Hørings svar nr. 11

Indsigelse mod etableringen af biogasanlæg på Kragekærvej 12 på det sydlige Tåsinge.

Bilag til indsigelse vedr. biogasanlæg på Kragekærvej 12 Tåsinge

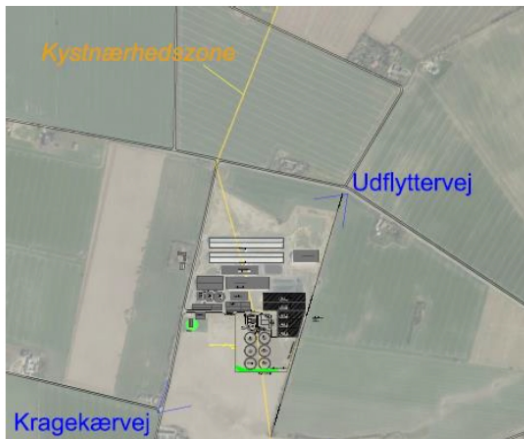
- **Der er fejl i tegningerne vedrørende kystbeskyttelseszonen – eller uoverensstemmelse ...**

Hvilken tegning i kommuneplan tillægget er den rigtige?
Begge bekræfter at anlægget ligger i kystnærhedszonen.

En stor del af anlægget ligger indenfor kystnærhedszonen og kræver en særlig planlægningsmæssig eller funktionel begrundelse. Dispensationsansøgningen skal vurderes konkret og indeholde begrundelser der indeholder henvisning til retsregler der er lagt til grund for afgørelsen, Jf. dispensation fra lokalplanlægningen § 19. Disse begrundelser kan vi ikke se er opfyldt.

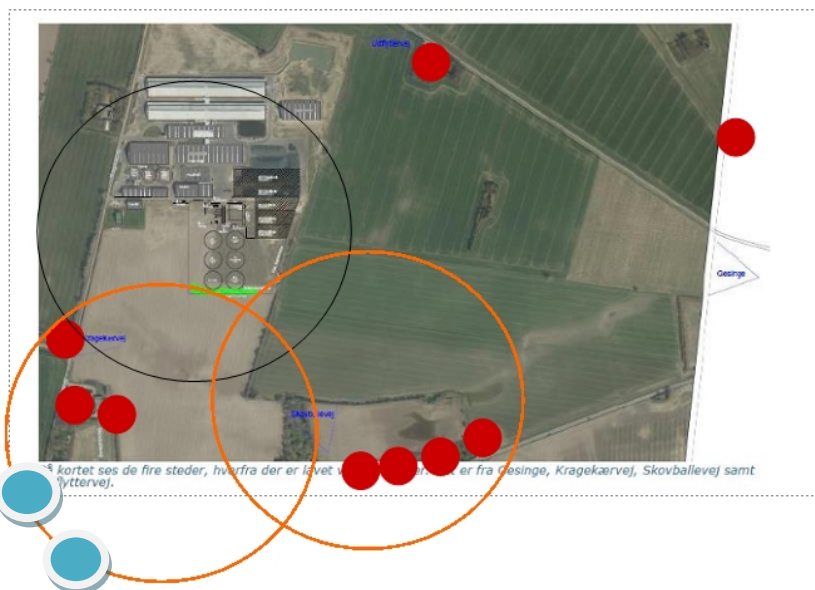
I VVM rapporten, er afstanden til naboer udmålt i forhold til Biogasanlæggets nordligste punkt. Denne afstand meget snær i forhold til optimal afstand til naboer (3 meter) men udgangspunktet bør som minimum placeres midt i matriklen, eller optimalt i det sydligste punkt på matriklen. En forskel på 50-100m., som bringer anlægget betydeligt nærmere på naboernes matrikler.

Der bør derfor udføres nye beregninger vedr. lugt, støj og visuel påvirkning i forhold til naboerne inden evt. godkendelse af Biogasanlægget.

De røde prikker indikerer beboelse, de turkise erhverv. Den sorte cirkel er beregning efter såkaldt ”lugtcentrum” og de orange er fra anlæggets reelle grænse.
